**Informe Consolidado de Solicitud de Aclaraciones, Rectificaciones y/o Ampliaciones a la Declaración de Impacto Ambiental del Proyecto "Sistema de Almacenamiento BESS Lucero y Línea de Transmisión 66 kV "**

Nombre del Titular : África Solar SpA.  
Nombre del Representante Legal : Gustavo Enrique Muñoz Alveal  
Dirección : Nueva Tajamar 555 Of. 1501. Las Condes.

El presente Informe Consolidado de Solicitud de Aclaraciones, Rectificaciones o Ampliaciones a la Declaración de Impacto Ambiental del proyecto "Sistema de Almacenamiento BESS Lucero y Línea de Transmisión 66 kV", contiene las observaciones generadas en virtud de la revisión de la DIA.

**Imagen 1: Distancia de Agrupación Cultural y Musical Huillimapu y AIMH, 12 Km**

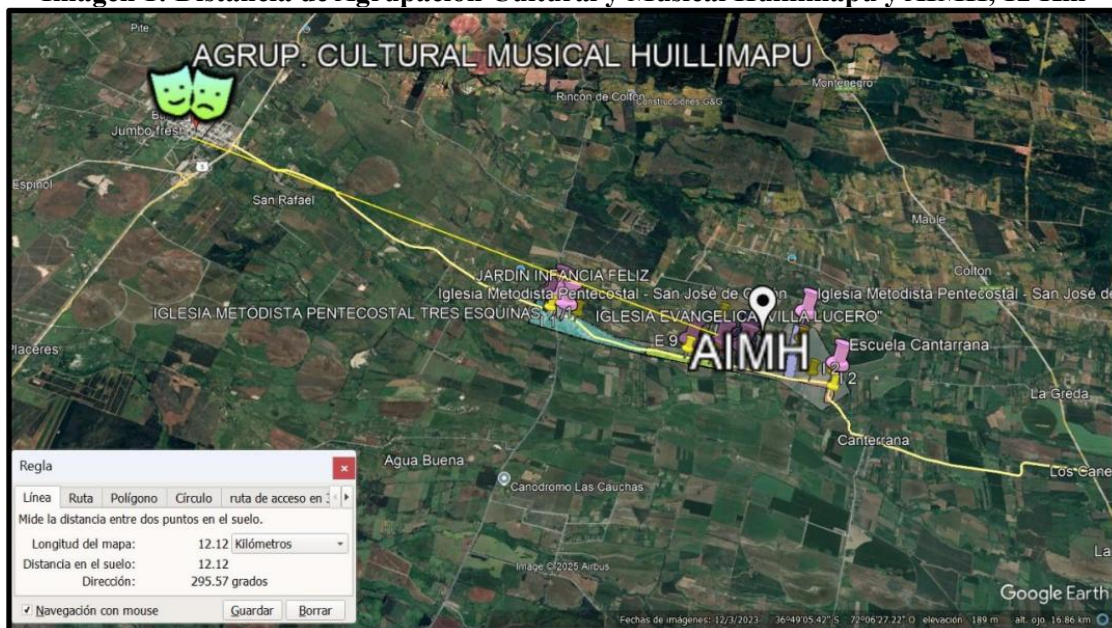
4.24. Al revisar el punto N° 3.6 “Proximidad a Tierras Indígenas, Áreas de Desarrollo Indígena o Pueblos Indígenas (Art. 19 letra b.6)” del capítulo 3 de la DIA, se indica que “Según información aportada por los entrevistados en las diferentes zonas de levantamiento de información en el área de influencia, no habría presencia de vecinos o vecinas pertenecientes a pueblos originarios. Respecto de comunidades indígenas, organizaciones o asociaciones indígenas, no hay presencia de ningún tipo de figura indígena en el área de influencia, aspecto que son corroborados por los registros de CONADI que confirman que no hay presencia de comunidades o asociaciones indígenas en el área de influencia. En cuanto a la población indígena, y por antecedentes aportados en el levantamiento de información de campo, no se registran presencia ni actividades de organizaciones indígenas, tampoco de habitantes indígenas en el AI, dado que todos los entrevistados dieron cuenta que al momento del estudio no habría vecinos o vecinas indígenas.”

Por su parte el Anexo 11: Línea Base de Medio Humano, en el punto “5.1.2 JUSTIFICACIÓN TÉCNICA DEL AIMH DEL PROYECTO “BESS LUCERO””, de la DIA indica que: “● GHPPI: De acuerdo con lo revisado por fuentes primarias y secundarias, lo consultado con la Municipalidad de Bulnes a través de página de transparencia, entrevista directa con funcionario de DIDECO, y lo consultado a dirigentes del sector, no se encuentran grupos humanos pertenecientes al pueblo indígenas dentro de los sectores del AIMH. Los existentes son 2 agrupaciones de carácter urbano y pertenecen al sector de Bulnes urbano, en este caso la asociación “RAYEN MAPU” y AGRUPACIÓN CULTURAL Y MUSICAL HUILLIMAPU, ambas alejadas y fuera del AIMH.”

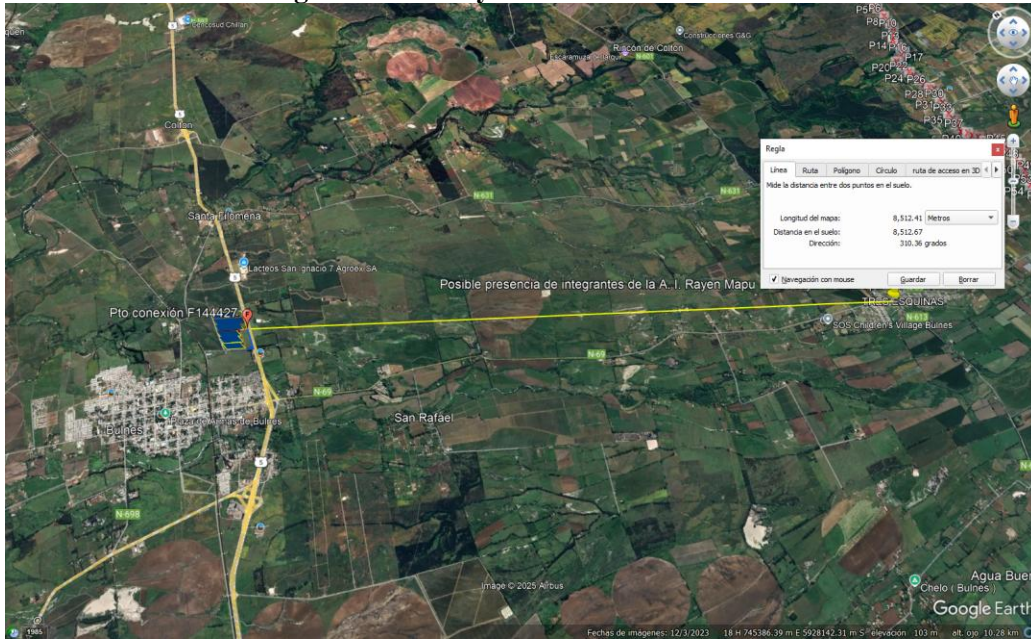
[https://seia.sea.gob.cl/archivos/2021/08/13/Acta\\_y\\_anexos\\_gestion\\_con\\_integrantes\\_de\\_Asoociacion\\_Indigena\\_Rayen\\_Mapu\\_12-08-2012.pdf](https://seia.sea.gob.cl/archivos/2021/08/13/Acta_y_anexos_gestion_con_integrantes_de_Asoociacion_Indigena_Rayen_Mapu_12-08-2012.pdf) y de la DIA “La Mocha Solar”, recurso disponible en: [https://seia.sea.gob.cl/archivos/2023/11/09/Art\\_86\\_Acta\\_de\\_gestion\\_AI\\_Rayen\\_Mapu\\_y\\_anexo.pdf](https://seia.sea.gob.cl/archivos/2023/11/09/Art_86_Acta_de_gestion_AI_Rayen_Mapu_y_anexo.pdf) se identifica que existiría un eventual grupo de integrantes de la Asociación Indígena Rayen Mapu en el sector de Tres Esquinas, en la comuna de Bulnes, según se presenta en la siguiente figura:
